RESOLUCIÓN No.

POR MEDIO DE LA CUAL SE OTORGA UN PERMISO DE VERTIMIENTOS Y SE ADOPTAN OTRAS DETERMINACIONES

LA DIRECTORA DE LA REGIONAL VALLES DE SAN NICOLÁS DE LA CORPORACIÓN AUTÓNOMA REGIONAL DE LAS CUENCAS DE LOS RÍOS NEGRO Y NARE, CORNARE. En uso de sus atribuciones legales y delegatarias y en especial las previstas en la Ley 99 de 1993, los Decretos 2811 de 1974, 1076 de 2015 y

Imagen 1: zonificación ambiental predios FMI: 020-54473; 020-79165

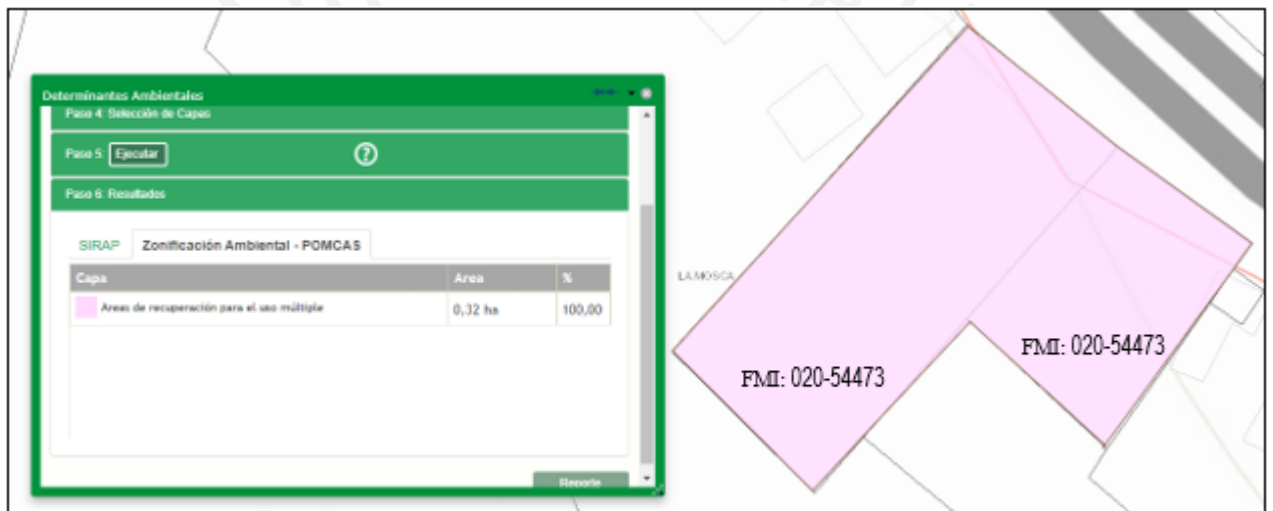
El 100 % del área del predio se encuentra en áreas de recuperación para el uso múltiple, en las cuales aplican cultivos permanentes intensivos, permanentes semi-intensivos, transitorios intensivos, transitorios semi-intensivos, pastoreo extensivo, semi-intensivo, sistemas forestales productores, sistema agrosilvícola, sistemas a agrosilvopastoriles.

De acuerdo con la zonificación del POMCA del río Negro, la actividad comercial desarrollada en el depósito del Grupo San Pio, no tiene incompatibilidad con los regímenes de uso establecidos en la Resolución 112-4795-2018 del 8 de noviembre de 2018.
